SERVICE INFO – INA 0180

משאבת מים מק"ט – 10 0714 538

מיסב משופר

איור 2: 10 0714 538 – משאבת מים בעלת מיסב משופר, מיסב חיצוני

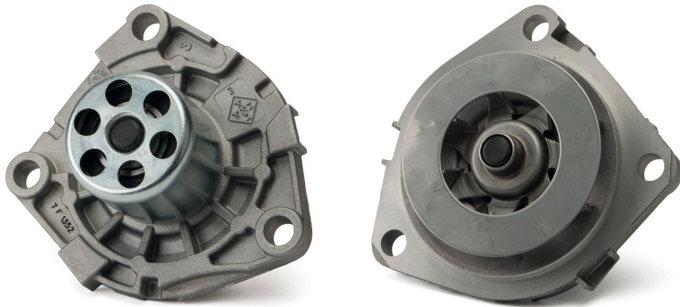
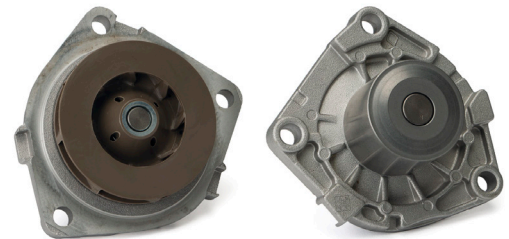
במערכות התיזמון של הרכבים שלעיל, משתמשים בגלגלת מותחן ידנית לצורך ביצוע מתיחת רצועת תיזמון. הגלגלת איננה מפצה על שינויי הטמפרטורה, או על שינויי עומסים אשר פועלים על מערכת רצועת התיזמון בעת פעולתה. מסיבה זו, כמות נסועה גדולה יותר (קילומטראז') מגדילה את הרעידות, וכתוצאה מכך מוביל לעומס יתר על מערכת התיזמון.

למיסב המשופר, המיסב החיצוני אשר על משאבת המים מק"ט – 10 0714 538 יש יכולת עמידות גבוהה יותר וכתוצאה מכך אורך חיי המערכת גדל.

העיצוב המשופר של משאבת המים מחליף את משאבה מק"ט – 10 0310 538.
